# Rapport d'enquête publique

# Commune d'Huez

# Modification n° 1 du Plan Local d'Urbanisme

20 octobre 2020 - 25 novembre 2020 Décision n° E20000115/38 du Tribunal administratif de Grenoble Arrêté municipal n° Urba 2020-067 du 17 septembre 2020

Correction d'une erreur matérielle affectant le schéma explicatif n°3-b

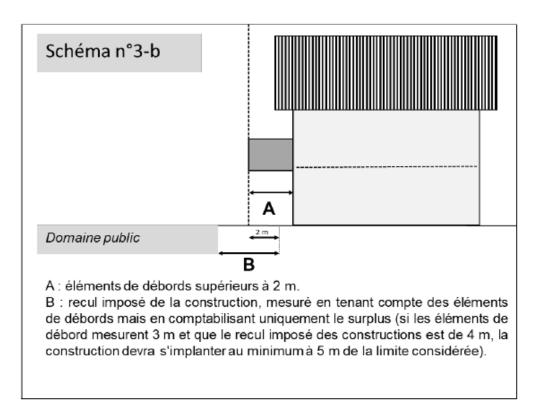
Or il n'y a pas de concordance entre le texte du règlement et le schéma n°3-b figurant en annexe, ce qui prête à confusion sur l'interprétation de la règle. Il convient de modifier ce schéma n°3-b afin de lever l'ambiguïté.

En application de la modification décrite au paragraphe 1.4.1.7, relative à la confusion possible sur l'interprétation des règles de distance d'implantation par rapport aux voies et aux emprises publiques (Articles 3-3), il est proposé de remplacer le schéma n°3-b figurant en annexe par celui ci dessous :

#### Correction d'une erreur matérielle affectant le schéma explicatif n°6-b

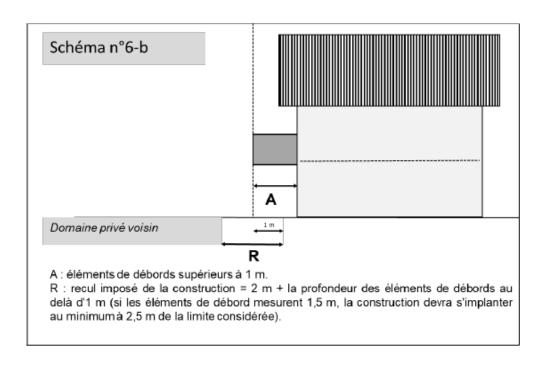
Or il n'y a pas de concordance entre le texte du règlement et le schéma n°6-b figurant en annexe, ce qui prête à confusion sur l'interprétation de la règle. Il convient de modifier ce schéma n°6-b afin de lever toute ambiguïté.

En application de la modification décrite au paragraphe1.4.1.7, relative à la confusion possible sur l'interprétation des règles de distance d'implantation par rapport aux limites séparatives (Articles 3-4), il est proposé de remplacer le schéma n°6-b figurant en annexe par celui ci dessous :

La zone UH2-OAP1 vue depuis le parking de la Chapelle en cours d'enquête

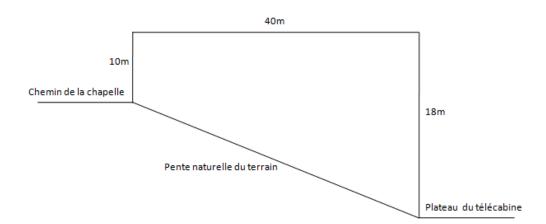
Pour ceci, le commissaire-enquêteur s'est livré à une petite prospective sur le type de constructions que permettrait le PLU en appliquant la règle de hauteur proposée par la modification n°1.

#### Proposition du commissaire-enquêteur

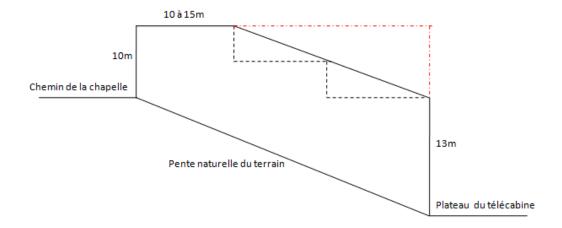
Au vu de cette analyse, il semblerait globalement souhaitable de limiter à une valeur raisonnable la largeur, dans la direction nord-sud, du périmètre au sein duquel la hauteur ne doit pas dépasser 10 m par rapport au niveau de la chaussée du chemin de la Chapelle, tout en veillant à ne pas brider les réalisations au plan architectural. Cette largeur pourrait être comprise entre 10 et 15m. Pour une question d'adaptation au relief, le périmètre de limitation de la hauteur à 10m pourrait être prolongée par une bande de même largeur (10 à 15m) sur le coté est de celui ci.

Au delà, vers l'aval, le règlement général de la zone UH2 s'appliquerait, soit une hauteur à respecter de 13m par rapport au niveau du sol et un format RDC/RDCS+2+C. Cette proposition semble mieux correspondre à l'esprit de la règle initiale qui ne visait certainement pas à permettre des constructions plus hautes, mais plutôt à préserver le champ visuel des riverains situés en amont.

#### 6.3.1.2. Erreur matérielle mineure antérieure

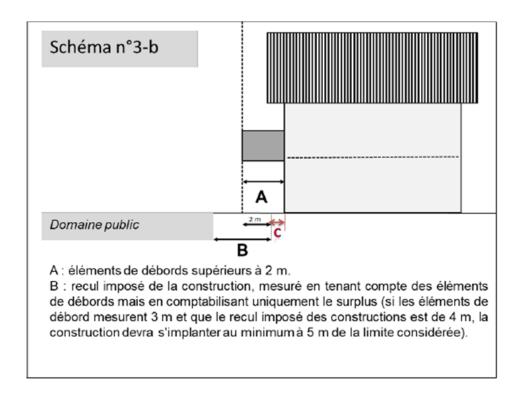
Dans la pièce n°3-1 - Règlement écrit, pour toutes les zones, les articles 3.3 - Implantation par rapport aux voies et emprises publiques, disposent que « En cas d'implantation en limite, **que** la hauteur de leur implantation doit être égale ou supérieure à 4,50 m du sol fini, pour une profondeur maximale de 2 m ».

Il convient plutôt d'écrire : « En cas d'implantation en limite, la hauteur de leur implantation doit être égale ou supérieure à 4,50 m du sol fini, pour une profondeur maximale de 2 m ».
